## COMENTARIOS DE COGEN ESPAÑA relativos a los requisitos de Robustez

**Requerimiento:** artículo 14-3-a-iv “Condiciones previas y posteriores a las faltas para la capacidad para soportar huecos de tensión”

Figure 1 30 MVA grid, 1.05 p.u. voltaje, full load, 0.95 cap pf

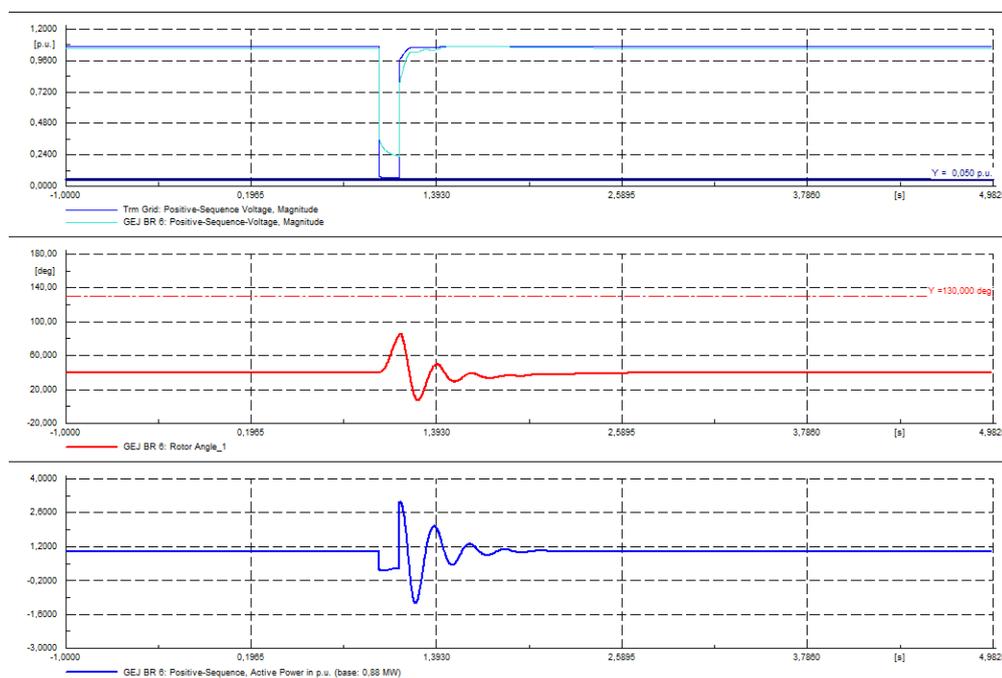
Las siguientes simulaciones con una unidad de 1.1 MVA:

La siguiente observación se puede hacer: a medida que se reduce la potencia de corto circuito, empeora el comportamiento dinámico de la unidad (evidenciado con el ángulo retorico que va aumentando para la misma falla). Cada generador tendrá una respuesta de acuerdo a sus valores de reactancias, constantes de tiempo, características de saturación de la máquina y las características de la excitatriz. El responsable de la

*la potencia de cortocircuito previa y posterior a la falta será 5 veces la capacidad máxima del módulo de generación de electricidad o 30 MVA, cualquiera que sea el mayor de ambos.*
